**ZÁVAZNÝ BULLETIN č. RTC-080a SR
S VLIVEM NA BEZPEČNOST**

- 1. TÝKÁ SE:** Všech letadel SportStar RTC.
- 2. DŮVOD:** Důsledné provádění předletové prohlídky v motorovém prostoru může eliminovat opakující se výskyt trhlin na výfukové soustavě letounů SportStar RTC v provozu.
- 3. OPATŘENÍ:**
 1. Proved'te kontrolu a případnou výměnu vadné části výfukové soustavy před prvním letem letového dne.

Obr. 1 Kontrolovaná místa výfukové soustavy

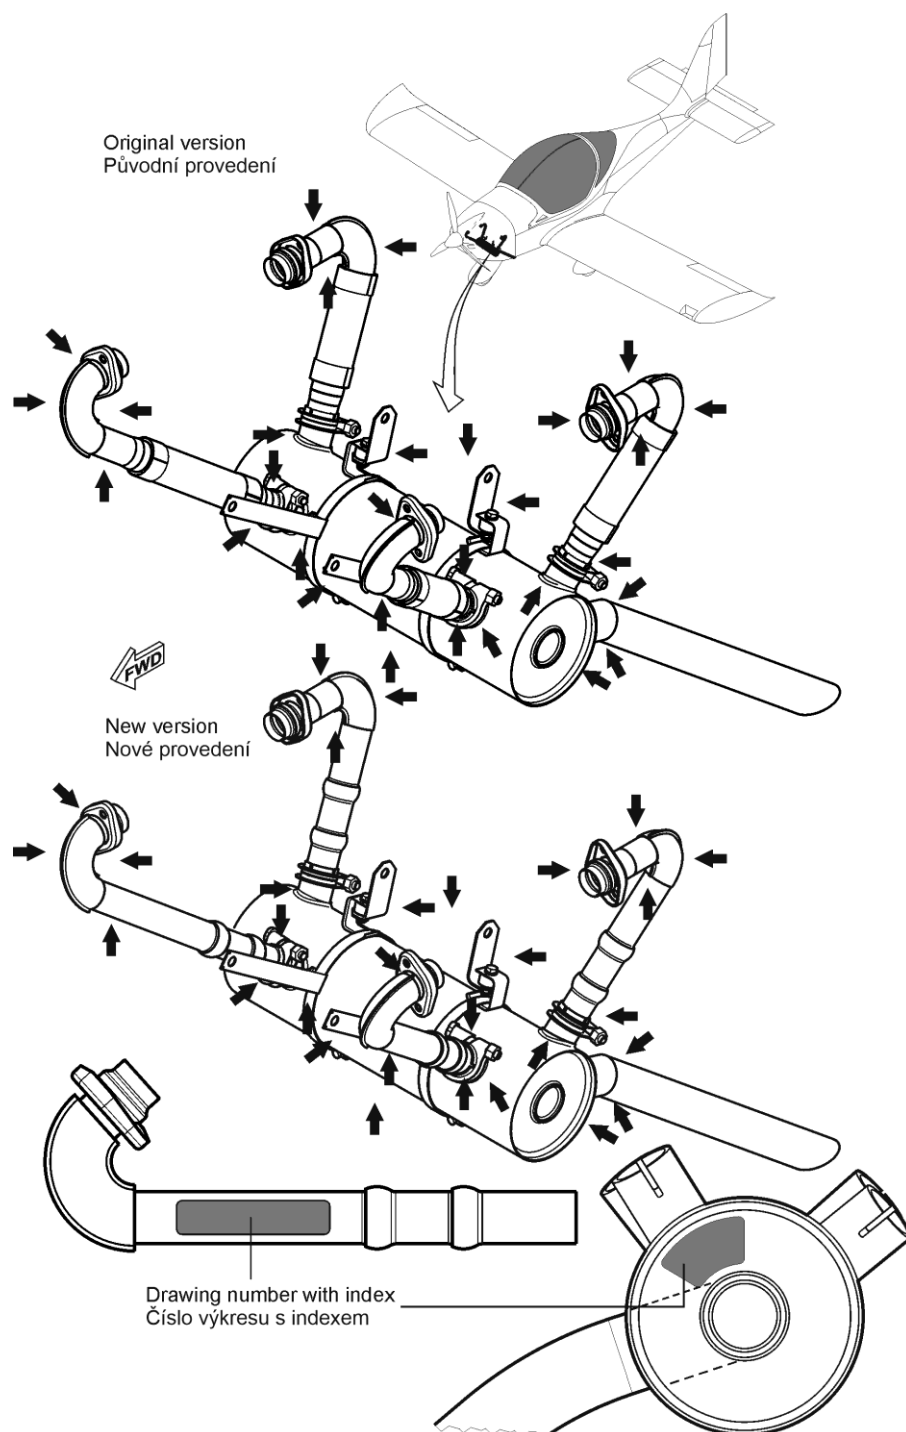
1.1.2 Proveďte kontrolu celé výfukové soustavy, se zaměřením na vznik trhlin na jednotlivých svodech výfukového potrubí, vnějšího povrchu tlumiče a výstupní roury výfuku – viz Obr.1.

Dále kontrolujte konzoly a držáky uchycení výfuku – viz Obr.1.

- a) Trhliny kolen výfuku
- b) Trhliny na svodech výfuku k tlumiči
- c) Trhliny na vstupech svodů do tlumiče
- d) Trhliny na válcovém obalu a bočních kruhových stěnách tlumiče
- e) Trhliny na vyústění výstupní roury výfuku z tlumiče
- f) Trhliny na držácích a konzolách výfuku (předních i zadních)

Při zjištění poškození kterékoli části výfukové soustavy neprodleně informujte výrobce letounu a proveďte výměnu vadné části výfukové soustavy.

1.1.3 Při výměně vadné části výfukové soustavy postupujte dle instrukcí v MM SportStar RTC, kap 78, odst. 78-20.
